Изменение № 2 ГОСТ 17777—72 Шайбы опорные к установочным пальцам.
Конструкция и размеры

Утверждено и введено в действие Постановлением Государственного комитета СССР по стандартам от 16.05.89 № 1228

Дата введения 01.01.90

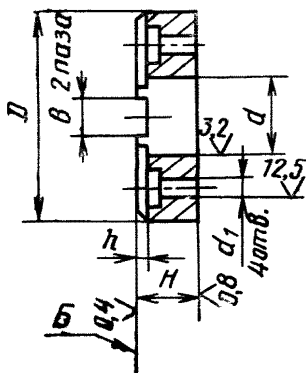
Наименование стандарта. Исключить слова: «и размеры», «and dimensions».
Пункт 2. Чертеж. Заменить изображение главного вида:

Пункты 2 (чертеж), 5. Заменить параметр шероховатости: $Rz\ 40$ на $Ra\ 6,3$.
